NÁVRH NA ZMĚNU STAVBY

Akce : Rekonstrukce páteřní komunikace v areálu ÚD Hostivař (vozovna + garáž Hostivař)

Číslo stavby: 20-0-2492

| OBJEKT: | Číslo (pod) objektu: | Název: Ochrana teplovodu |

UD Hostivař plochy krytí teplovodu

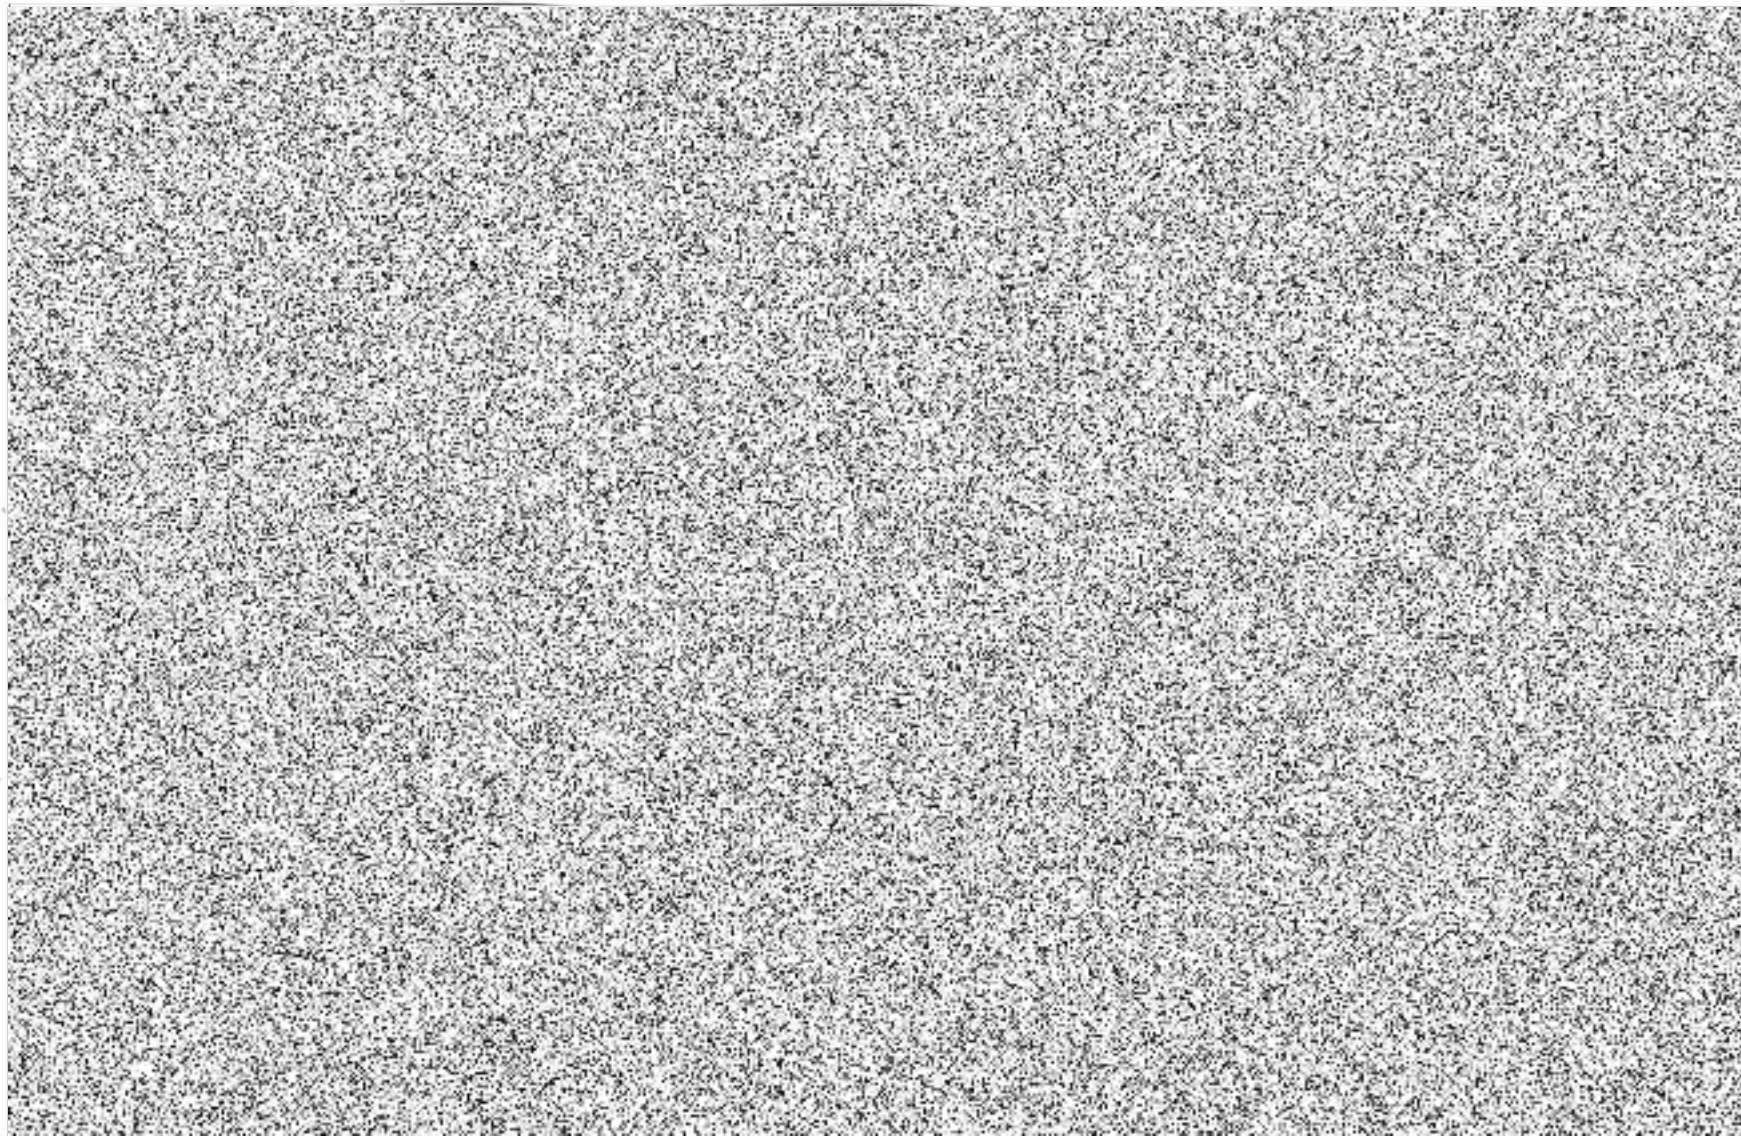
| Popis změny: Při provádění zemních prací byl zjištěn stávající teplovod, který nebyl dostatečně uložen pod komunikací v průběhu všech tří etap realizace akce. Při zpracování PDPS pro výběr zhotovitele nebylo uložení známo. | | |
| Zdůvodnění změny: Z důvodu této nepředvídatelné okolnosti nedostatečného uložení stávajícího teplovodu bylo nutné zrealizovat opatření k jeho ochraně, spočívající ve vybetonování železobetonové desky v tl. 0,2 m. Více v souvisejících přílohách této změny. | | |
